美浜 1 号機圧力容器監視試験データについての意見

2012 年 10 月 13 日 井野博満、青野雄太

平成 24 年 6 月 22 日主張書面において開示された美浜 1 号機圧力容器監視試験データについて意見を述べる。

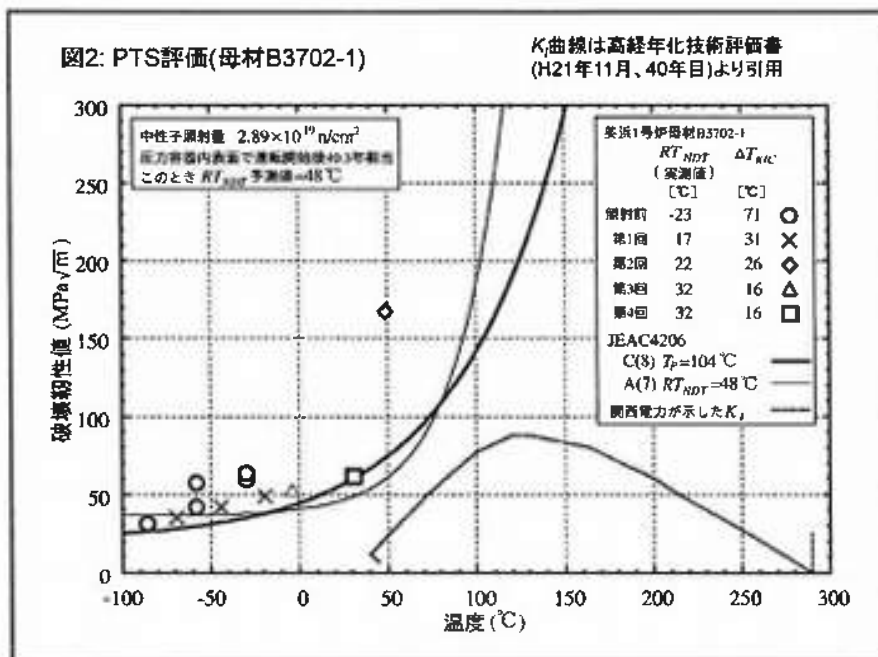
図 2 から図 5 は、開示されたデータに基づき、筆者らが作成した美浜 1 号機圧力容器の破壊靱性遷移曲線 (K_{Ic} 曲線) を示したものである。これらの図には、JEAC4206-2007 附属書 C の方式に従って、破壊靱性測定値を脆性遷移温度の移行分だけ横軸に平行にデータ点をシフトさせてプロットした破壊靱性遷移曲線 (K_{Ic} 曲線) が描かれている。また、これらの図には、美浜 1 号機高経年化技術評価書 (2009 年) 原子炉容器：図 2.3-4 に描かれている PTS 遷移曲線 (K_I 曲線) をあわせて示してある。すべての温度において、 $K_{Ic} > K_I$ であることが脆性破壊を起こさない条件であり、 K_{Ic} 曲線は十分余裕をもって K_I 曲線の上方になければならない。

これらの図は、運転開始後 60 年時点とされる中性子照射量 $2.89 \times 10^{19} \text{n/cm}^2$ に対応する圧力容器破壊靱性遷移曲線 (K_{Ic} 曲線) を描いたものである。しかしながら、I (3) で述べたように、この中性子照射量は、PTS 評価においては 40.3 年時点の K_{Ic} 曲線と読み替えるべきものである。図 2 から図 4 は母材、図 5 は溶接金属の結果である。ここで母材の K_{Ic} 曲線が 3 組ずつあるのは、母材のチャージ番号 B3702-1 から-3 (試料 1 から 3) に対応している。これら母材の図は、高経年化技術評価書 (2009 年) の図 2.3-4 に対応するものである。溶接金属に対応する図は、高経年化技術評価書 (2009 年) には掲載されていない。

これらの図から分かることは、データ点が少ないこと (K_I 曲線とのデッドクロスが懸念される 50~100℃ 付近の温度における監視試験のデータが特に少ない)、遷移温度域の試験が少なくデータのばらつきが小さいこと、データ点の下限包絡曲線である (C8) 式が、最後の第 4 回監視試験データ (図中の□印) によって決まっていること、などである。

において)、さらに測定を重ねれば、より小さい値を示すデータが得られると予想される。それゆえ、現在得られているデータから決めた K_{IC} 曲線が下限を示すものと言うことには疑問がある。また、第4回監視試験データ(図中の口印)によって下限包絡曲線が決まり、それ以前に観測されたデータ点はその曲線よりも上方にあるという傾向は、玄海1号機や美浜2号機の結果と同様である。このことは、JEAC4206-2007 附属書Cの方式による温度シフトが不十分であることを強く示唆しており、同規程による監視方法に疑問を呈さざるを得ない。

図3: PTS評価(母材B3702-2)

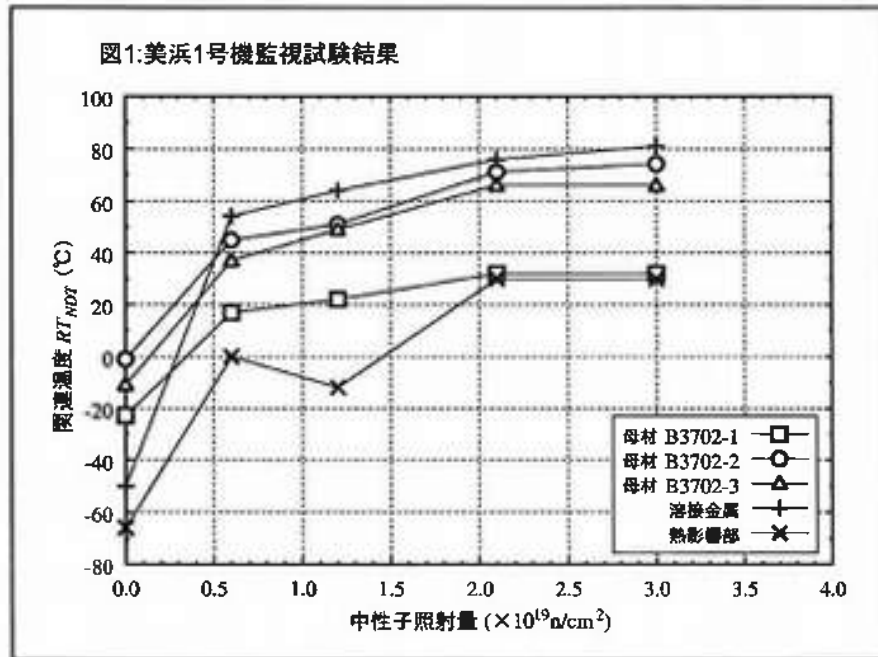
破壊靱性の測定データがないときは、附属書Cに記載された方法によるのではなく、附属書Aに記載された方法によって脆性遷移温度から破壊靱性曲線を求めることになっている。これが(A7)式で、ASME K_{IC} 曲線と呼ばれている式である。(A7)式にもとづく破壊靱性曲線を図2から図5中に合わせて描き入れた。その結果を見ると、母材においても両曲線は接近するが、溶接金属においてはデッドクロスを起こしている。このことは、压力容器が特に溶接部から破壊される危険性が高いことを表している。美浜1号機压力容器は、はなはだ危険な状態にあると言わざるを得ない。
